Abwägungsprotokoll Bebauungsplan 01/2018 „Windpark Kostebrau 2“ der Stadt Lauchhammer

für die Sitzung der Stadtverordnetenversammlung der Stadt Lauchhammer am 07.10.2020

über die während der frühzeitigen Beteiligung der Behörden und sonstigen Träger öffentlicher Belange gemäß § 4 Abs. 1 BauGB, der Nachbargemeinden gemäß § 2 Abs. 2 BauGB sowie der Beteiligung der Öffentlichkeit gemäß § 3 Abs. 1 BauGB eingegangenen Anregungen zum Vorentwurf des o.g. Bebauungsplans.

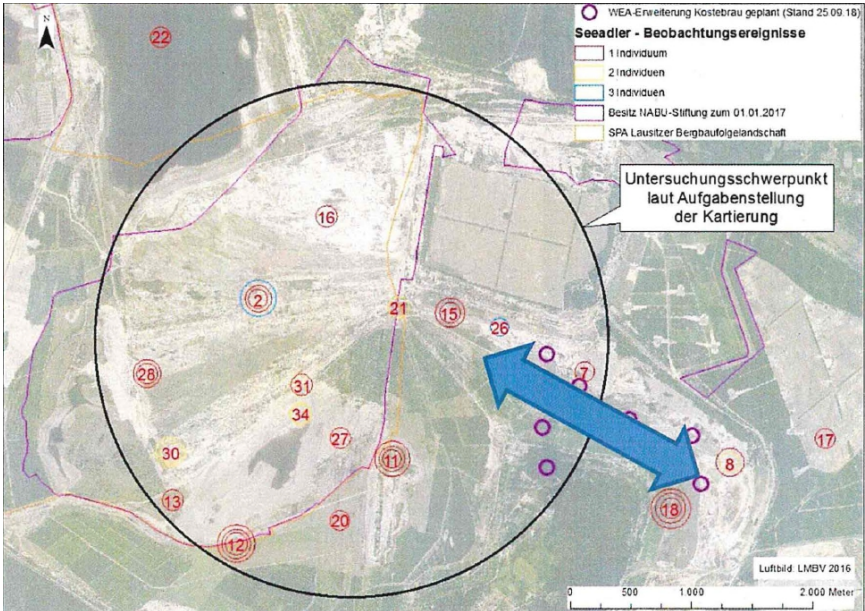
Ifd. Nr.	Stellungnahme	Abwägung
		<p>dem Schutzregime des Gebietsschutzes.“ (Rn. 16). Der Ansatz, wonach der „Erhalt der (...) aufgeführten Vögel selbst auch zum Erhaltungsziel gehört“ ist mit der oben zitierten Rechtsprechung nicht vereinbar. Zu trennen ist eben zwischen dem Individuenschutz gemäß § 44 BNatSchG und dem Gebietsschutz gemäß § 34 BNatSchG. Der Gebietsschutz ist nicht am Maßstab des Individuenschutzes zu messen. Der Erhalt von „Vögel(n) selbst“ ist als solches nicht als Erhaltungsziel tauglich und auch hier nicht als Erhaltungsziel vorgesehen. Vielmehr dient die Liste der in die Anlage 1 zu § 15 BbgNatSchAG und in den Standarddatenbogen aufgenommenen Vögel der Klarstellung, welche Eignung der Flächen im Schutzgebiet die gebietsbezogenen Erhaltungsziele erfordern. Erhaltungsziele legen also fest, welche Eignung das Gebiet haben soll.</p> <p>Die Erhaltungsziele für die „Lausitzer Bergbaufolgelandschaft“ sind vom Vorhaben nicht betroffen. Sie ergeben sich aus Anlage 1 zu § 15 BbgNatSchAG. Dort sind ausschließlich Ziele genannt, welche auf das Gebiet an sich bezogen sind und vor allem die Erhaltung oder Wiederherstellung bestimmter Habitats bzw. Biotope vorsehen. Diese Ziele werden vom Vorhaben, das außerhalb der Grenzen des Schutzgebietes verwirklicht wird und dessen unmittelbaren Wirkungen in das Gebiet nicht hineinreichen, nicht berührt. Darüber hinaus ergeben sich aus dem Standarddatenbogen für das Gebiet DE 4450421, der im März 2004 erstellt und im Mai 2015 aktualisiert wurde, weitere konkrete, zum Teil verpflichtende Erhaltungsziele. Der Seeadler (<i>Haliaeetus albicilla</i>) ist im Anhang II der Richtlinie 92/43/EWG aufgeführt. Dementsprechend wird das Schutzgebiet in Hinsicht auf seine Eignung für Vorkommen des Seeadlers beurteilt. Dort wird das Vorkommen von</p>

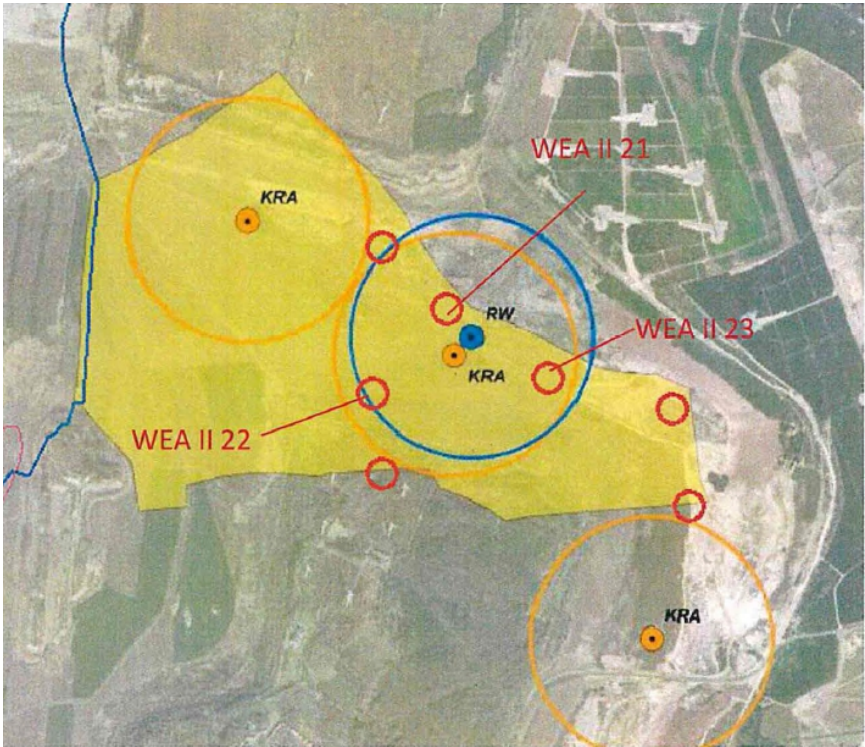
lfd. Nr.	Stellungnahme	Abwägung
	<p>genutzten Bereichen direkt im Bereich des Projekts liegen und das Projekt mithin den Seeadler durch Kollision mit WKA erheblich beeinträchtigen kann. Aktuelle Erfassungen zum Seeadler hinsichtlich seiner Nutzung der Flächen für Nahrung bzw. Überwinterung sind vorzunehmen.</p> <p>Die stichprobenartigen Beobachtungen der NABU-Stiftung ersetzen keine aktuelle FFH-VP und keine Raumnutzungsanalysen. Sie begründen zunächst lediglich die Annahme, dass das Projekt das SPA in seinen Erhaltungszielen beeinträchtigen kann und damit nach § 34 Abs. 2 BNatSchG unzulässig ist.</p> <p>Der Beweis des Gegenteils obliegt dem Vorhabenträger. Er ist mit den vorliegenden Untersuchungen nicht erbracht, weil die Erkenntnisse der NABU-Stiftung zwar bekannt waren und auch in seine Betrachtungen einbezogen wurden, jedoch wurde verkannt, dass im Rahmen der FFH-VP nicht die TAK, sondern die Verträglichkeit mit dem Erhaltungsziel Seeadler als Überwinterungs- und Nahrungsgast der relevante Prüfungsgegenstand ist. Daher ist die FFH-Verträglichkeitsuntersuchung zu überarbeiten.</p> <p>Der Seeadler ist in der FFH-VP auch als Nahrungs- und Überwinterungsgast zu betrachten. Dazu die Erkenntnisse aus dem Biomonitoring der NABU-Stiftung (Stand März 2017):</p> <p>„Auch während des herbstlichen Rastgeschehens nordischer Gänse und Kraniche sind Beobachtungen des Seeadlers [als Nahrungsgast, d. Verf.] an der Tagesordnung, besonders im Umfeld der Schlafplätze von Gänsen und Kranichen (...). Über das Vorkommen im Winterhalbjahr zwischen Dezember und März gibt es dagegen wenig Erkenntnisse, da das Gebiet in diesem Zeitraum selten begangen wird und kaum unter</p>
